febi 32682

- Citroën C1 1.0 (Vergl.-Nr. 1201.L3, 1201.J0)
- Daihatsu Cuore VII 1.0 / Sirion 1.0 (Vergl.-Nr. 16100-80001)
- Peugeot 107 1.0 (Vergl.-Nr. 1201.L3, 1201.J0)
- Subaru Justy 1.0 (Vergl.-Nr. 16100-80003)
- Toyota Aygo 1.0 / Yaris 1.0 (Vergl.-Nr. 16100-09530)

Wasserpumpe

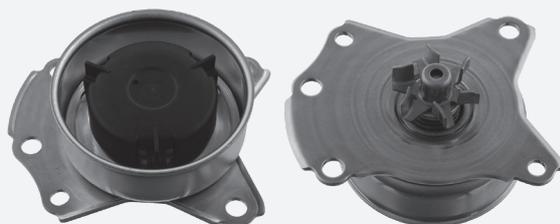
Die Wasserpumpe ist undicht.

Die vom Fahrzeughersteller verbaute Wasserpumpe kann materialbedingt undicht werden, da sie aus gestanztem Stahlblech ist (1). Im Extremfall kann ein kapitaler Motorschaden entstehen.

febi empfiehlt die Verwendung der Wasserpumpe febi 32682. Diese modifizierte Version der Wasserpumpe ist aus Aluminiumdruckguss gefertigt. Die Pumpe ist nun deutlich stabiler, Undichtigkeit wird verhindert. Zudem liefert febi die Wasserpumpe 32682 inklusive der notwendigen Dichtung, sowie dem passenden Schraubensatz.

Bei der Montage der neuen Ausführung dürfen die alten Schrauben nicht mehr verwendet werden! Das Anzugsdrehmoment der neuen Schrauben beträgt 28 Nm. Bei dem Einbau sind grundsätzlich die Vorgaben des Fahrzeugherstellers zu beachten!
